**Aufstellung Bebauungsplan Nr. 175 „Kirsch-Areal“,  
Gemarkung Offenburg**

**Behandlung der während der frühzeitigen Öffentlichkeits- und Behördenbeteiligung gem. § 3 Abs. 1 BauGB und § 4 Abs. 1 BauGB eingegangenen Einwände, Anregungen und Hinweise**

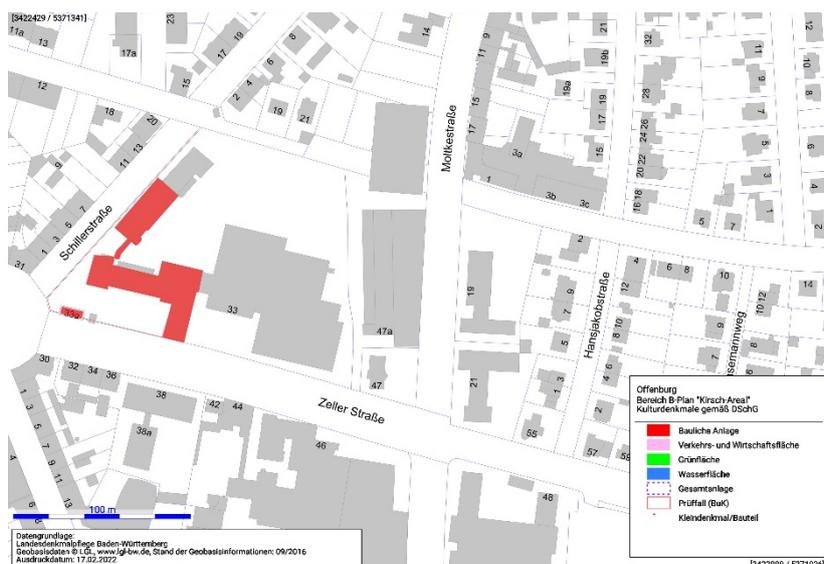
Von Seiten der Bau- und Kunstdenkmalpflege werden keine grundsätzlichen Bedenken gegenüber der Planung hervorgebracht. Es sei aber darauf hingewiesen, dass sich im Geltungsbereich des Planungsgebietes das folgende Kulturdenkmal gemäß §2 DSchG befindet:

- Zeller Straße 33, 33a (Flstnr. 0-869/1, 0-869/5)

Schillergymnasium, ehemals Oberrealschule, mit Transformatorenstation und Einfriedung, 1913/15. Dreigeschossiges Schulgebäude auf winkelförmigem Grundriss. Entlang der Schillerstraße Unterrichtsräume, entlang der Schillerstraße ehem. Turnhalle, heute Schillersaal. Zum Schillerplatz orientiert der breite Eckerker und der frühere Haupteingang. Entwurf der Architekten Scherzinger, Härke und Kasteleiner aus Baden-Baden. Bauzeitliche wandfeste Ausstattung (Sachgesamtheit)

Wir bitten Sie, dieses in den Planunterlagen mit dem Planzeichen D zu kennzeichnen (nachrichtliche Übernahme gem. § 9 Abs. 6 BauGB; siehe folgende Karte).

Eine nachrichtliche Übernahme zum Denkmalschutz sowie ein Hinweis zur archäologischen Denkmalpflege wurden in die Bebauungsvorschriften und die Planzeichnung entsprechend der Anregung aufgenommen.
